Referencia: **Contrato de Concesión bajo el esquema de APP N°015 de 2015 Rumichaca-Pasto.**

Asunto: **Respuesta a GSAU 0252-21, sobre peticiones presentadas de forma verbal por la comunidad y las autoridades territoriales del área de influencia del proyecto, al equipo técnico de la ANLA.**

Imagen 1. Vista en planta, rejilla transversal en ejecución sobre acceso PK42+100 de la UF3.

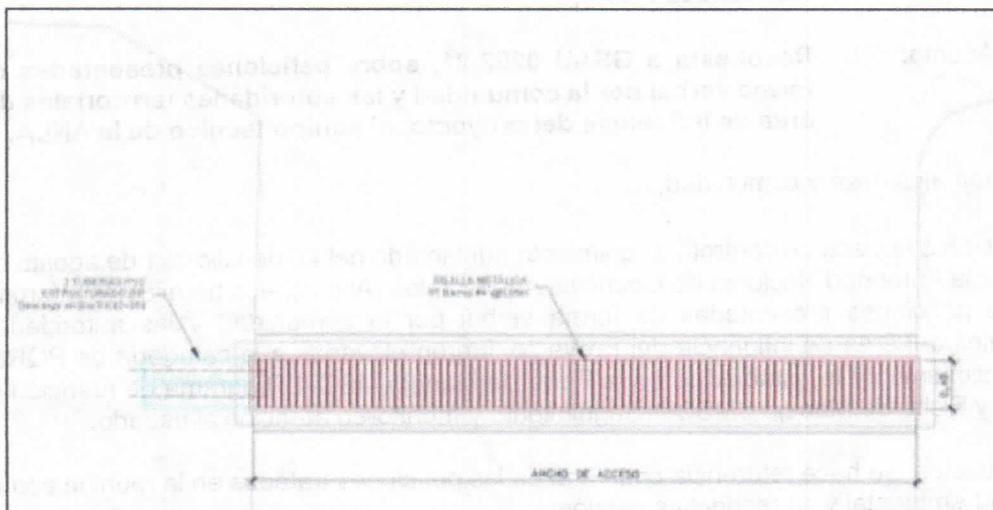
"Acta 428 de 2021. Requerimiento 16. Numeral 15 - Problemática con los niveles de las cunetas, las cuales se encuentran a un nivel superior o igual al nivel de los andenes de las viviendas, en el sector Pilcúan Viejo, ocasionando que las aguas lluvias ingresen a estas viviendas produciendo grandes inundaciones. Debido a que no se tuvo en cuenta la construcción de una alcantarilla, sumidero o canalización adecuada de aguas lluvias, esta agua está siendo descargada en las viviendas que se encuentran en la parte baja, ocasionando daños y continuas emergencias."

La situación a la que se hace referencia, se presentó por el paso de la cuneta sobre el acceso vehicular en el PK42+100 en donde, debido a la pendiente del acceso, la profundidad y capacidad hidráulica de la cuneta lateral derecha de la vía, se vio reducida.

Este hecho fue detectado y analizado oportunamente, junto a la Interventoría del Proyecto, durante las jornadas de revisión y entrega de las obras de construcción previstas en el Contrato de Concesión. De esta manera, para ajustar el drenaje del sector se analizaron varias alternativas, incluida la conexión de la cuneta al sistema de alcantarillado del sector; no obstante, las modelaciones hidráulicas no garantizaron la eficiencia en el funcionamiento, puesto que la capacidad de las tuberías instaladas en el sistema de alcantarillado es insuficiente para la conducción del caudal adicional.

Así las cosas, realizados los respectivos estudios técnicos, la alternativa seleccionada consiste en la instalación de una rejilla transversal en la bocacalle del acceso, a fin de interceptar el caudal transportado por la cuneta lateral derecha de la vía. Dicho caudal será conducido por medio de 2 tuberías en PVC estructurado de 8", hasta ser descargado sobre la estructura de descole del box culvert ejecutado en el PK42+058. La obra anteriormente descrita, ya se encuentra en funcionamiento.
